WYJAŚNIENIA I ZMIANY TREŚCI SWZ

Dotyczy postępowania o udzielenie zamówienia publicznego prowadzonego w trybie przetargu nieograniczonego pn.: **Przebudowa fragmentu DW 218 – ul. Kielnieńska na odcinku od obwodnicy S6 do wiaduktu kolejowego na styku Obwodnicy Trójmiasta z Obwodnicą Metropolitalną Etap I**

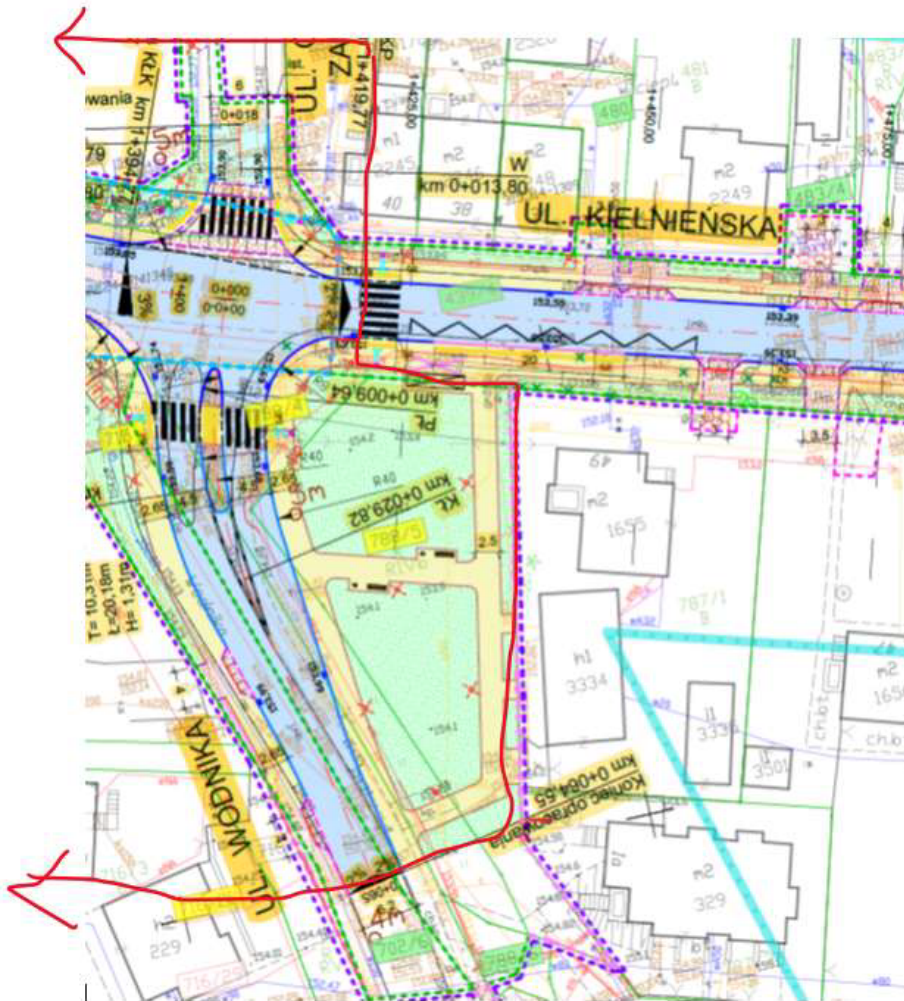
Pytanie do SWZ, branża sanitarna, sieci wodociągowe (zakres DRMG oraz zakres GIWK): STWiORB nie stawia wymogu stosowania rur żeliwnych o połączeniach blokowanych, natomiast zgodnie z opisem technicznym, profilami oraz rysunkami węzłów, na wskazanych odcinkach zaprojektowano połączenia blokowane. Prosimy o potwierdzenie, że na wskazanych wybranych odcinkach sieci należy stosować połączenia kielichowe blokowane oraz o podanie sposobu blokowania (jak w pytaniu wyżej)

Zamawiający potwierdza, że zgodnie z dokumentacją projektową na rysunkach profili wodociągowych oraz w STWiORB, punkt 2.1 pokazano odcinki, na których wymagane jest stosowanie połączeń blokowanych.
